Informe Consolidado de Solicitud de Aclaraciones, Rectificaciones y/o Ampliaciones al Estudio de Impacto Ambiental del Proyecto "Parque Eólico Coyanco"

Nombre del Titular : Coyanco SpA
Nombre del Representante Legal : Carlos Daniel Espinosa Vargas
Dirección : Agustinas 1343 Piso 5

El presente Informe Consolidado de Solicitud de Aclaraciones, Rectificaciones o Ampliaciones al Estudio de Impacto Ambiental del proyecto "Parque Eólico Coyanco", contiene las observaciones generadas en virtud de la revisión de la Adenda.

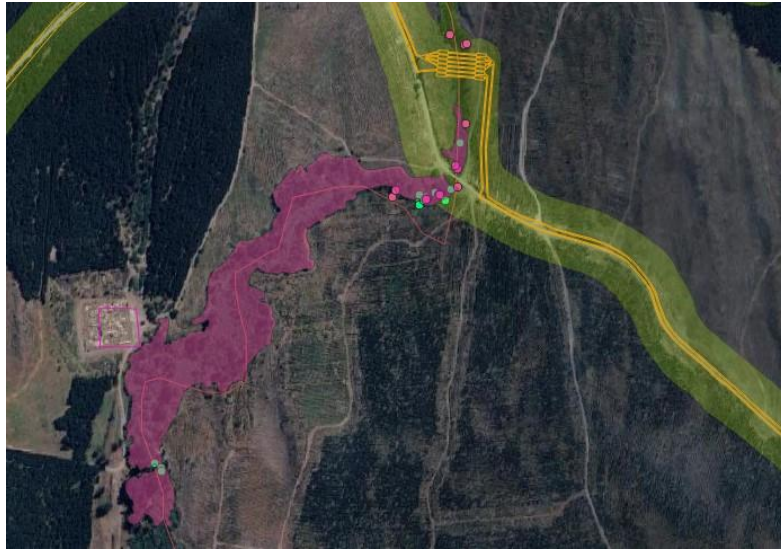
3.1.1. En la línea base de flora y vegetación, en la figura 4-2: Área de influencia en cada obra del Proyecto, el titular indica que "Para el AI del área de generación y LAT (ver Figura 4-2 y Figura 4-3) se tuvo en consideración el grado de sensibilidad de las formaciones presentes en relación con el componente y considerando los efectos de borde sobre ellas. Por tanto, a nivel general se estableció una franja de 50 m en torno de las obras planteadas (viales, zanjas, aerogeneradores, plataformas, canchas de tendido, caminos de acceso nuevos y faja de servidumbre). Pero en las formaciones nativas de bosques y matorrales xerófitos se extendió esta franja para incorporar sus superficies en forma íntegra, **al presentarse como unidades intrínsecamente sensibles y hábitats de otros organismos**".

De acuerdo con la Tabla 4-14: Superficies por UH en el Área de estudio y AI del Proyecto, el titular indica que “*existe una categoría adicional de Bosque nativo de preservación ocupando un 0,1% del área de estudio y 1,5% del AI*”.

El titular no solo debe considerar el área influencia con el emplazamiento directo de las partes y obras del Proyecto que impliquen una modificación de la condición original del sustrato y/o de la vegetación. Como lo indica la “Guía para la predicción y evaluación de impactos sobre ecosistemas terrestres” (SEIA, 2025), además de la afectación sobre el espacio directo de instalación y ejecución de obras, se deben considerar los cambios en la vegetación circundante, dependiendo de la profundidad del efecto borde en el área específica, vale decir, cambios en la riqueza, composición o vigorosidad de las especies por cambios en la radiación, humedad, temperatura, entre otras variables físicas. Para la definición de esta área se deben considerar las características propias del ecosistema a intervenir y debe incluir todo el sector de posibles afectaciones. La superficie de corta, así como la afectada por el efecto borde

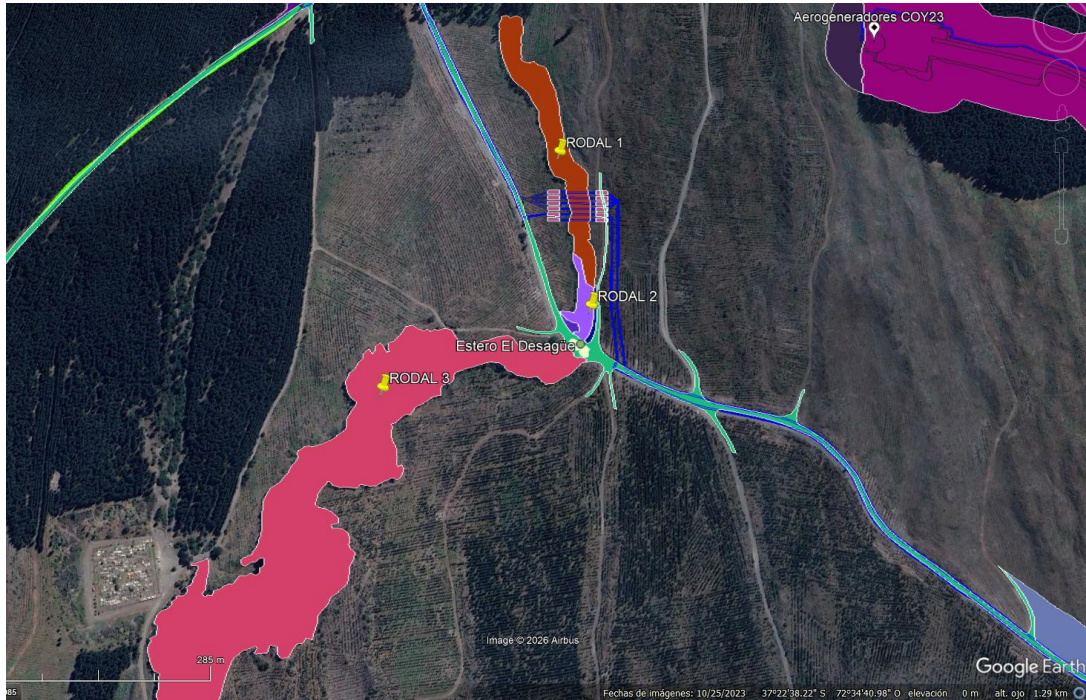
nos entrega un indicio de la cantidad y extensión del impacto sobre un eventual objeto de protección como estaría ocurriendo con la no incorporación del BNP.

También se hace necesario realizar una predicción y evaluación de los potenciales efectos e identificar los impactos ambientales que el proyecto generará, estimarlos cuantitativa y cualitativamente (predicción) y posteriormente evaluar su significancia (evaluación); lo anterior con el fin de obtener los fundamentos necesarios para justificar la inexistencia de los ECC del artículo 11 de la Ley, conforme a lo establecido en el Título II del Reglamento del SEIA.

También debe considerarse para el BNP identificado, ya que no se considera la significancia en términos de un recurso único, escaso o representativo, la potencial afectación en términos de cantidad y extensión sobre estos, considerando la permanencia en el tiempo, su potencial reproductivo y condición actual. Además, se debe tener en cuenta la posible afectación acumulativa por fragmentación del hábitat, teniendo consecuencias sobre la biodiversidad a nivel local y de paisaje. Respecto de las zonas buffer alrededor del área del proyecto e incluidas en el AI, se deben considerar en ello las singularidades del ecosistema, y representar adecuadamente el efecto borde a la luz de las características de composición, estructura y función de la especie protegida, su hábitat, componentes bióticos y abióticos, entre otros que elementos que sean relevantes.

Figura 1. Polígono identificado por el titular como “bosque nativo”, el cual no corresponde según la definición presente en la Ley 20.283.

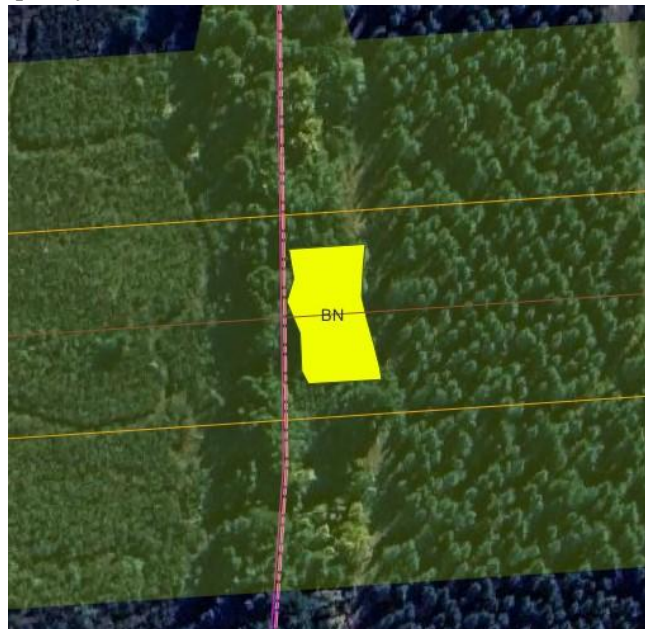
5.5.1. Respecto al PAS 148, existen sectores que no corresponden a la definición de bosque nativo de la ley 20.283, como ocurre en el predio La Mona ST1 de la comuna de Los Ángeles, donde predominan especies exóticas como retamilla, pino radiata, zarzamora, entre otras introducidas e individuos dispersos de especies nativas como maitén, litre y quillay.

Figura 5. Plano genera que muestra los rodales de pino radiata asociados (color verde) asociado a un plan de manejo de plantaciones forestales con actividades vigentes.

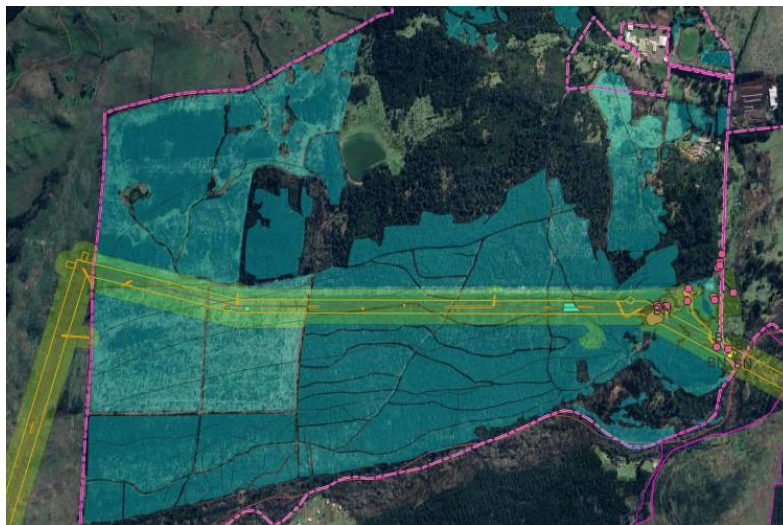
También se revisó el historial predial del predio, y se determinó que cuenta con ficha predial en CONAF. El sector donde se solicita el PAS 151 cuenta con un plan de manejo de plantaciones aprobado por la Corporación presentado en el año 2012. También cuenta con varios avisos de ejecución de faenas hasta el año 2025, lo que implica actividades de corta cosecha y reforestación vigentes. La siguiente imagen da cuenta de los expresado:

Figura 6 y 7. Presenta los polígonos de propuestos en el PAS 151 (color celeste), dentro de un sector que presenta plan de manejo de plantaciones con actividades vigentes.

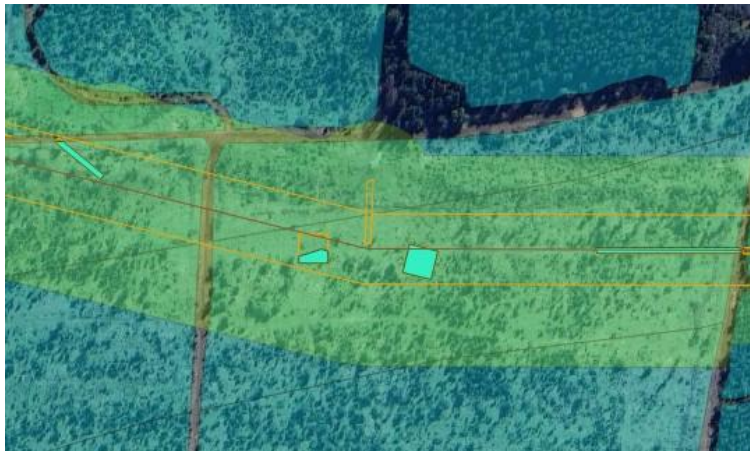
Por lo tanto, revisados los antecedentes aportados en el Estudio de Impacto ambiental más la revisión en terreno de los polígonos propuestos en el PAS, se determinó que la propuesta de intervención no cumple con el Artículo 2° numeral 13 y 14 de la Ley sobre Recuperación del Bosque Nativo y Fomento Forestal. Por lo cual, se solicita al titular, revisar los antecedentes del predio en la oficina provincial de CONAF correspondiente, y reevaluar su propuesta.

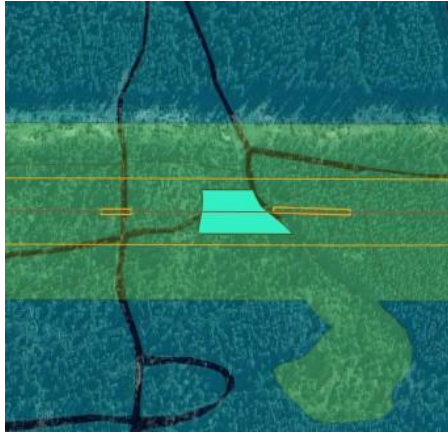
5.9.1. En atención a la plataforma del aerogenerador “COY02” se observa que el camino de acceso a dicho Aerogenerador estaría proyectado sobre un cauce natural de tipo intermitente (Coordenada U.T.M Norte: 5.864.353, Este: 711.121, Datum WGS84, Huso 18), el cual se encuentra reconocido en la carta IGM G-016 “NACIMIENTO”. Por lo tanto, se solicita al titular analizar la aplicabilidad del PAS 156 o 157, en caso de que requiera de obras de regularización o defensa, para dicha obra. Para la presentación del PAS deberá seguir los lineamientos propuestos en el punto 6.1 de la Guía PAS 156 o 157 del SEA, en caso de requerir obras de regularización o defensa del cauce.

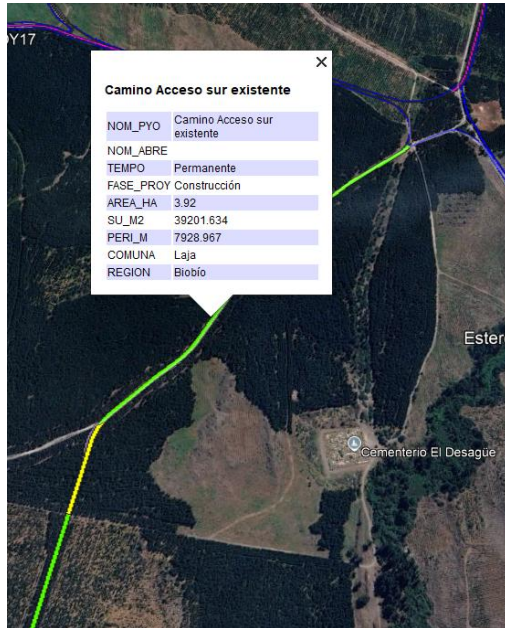
- La superposición del Camino principal Fundo Brasil (que dirige a Cementerio El Desagüe desde Millantú-Diuquín) con obras denominadas en KMZ “Áreas terraplenes-desmontes caminos”, asociadas al Aerogenerador 12³.

- La interacción en un tramo de la ruta Camino principal Fundo Brasil en dirección al Cementerio, con el transporte sobredimensionado del proyecto en fase de construcción.
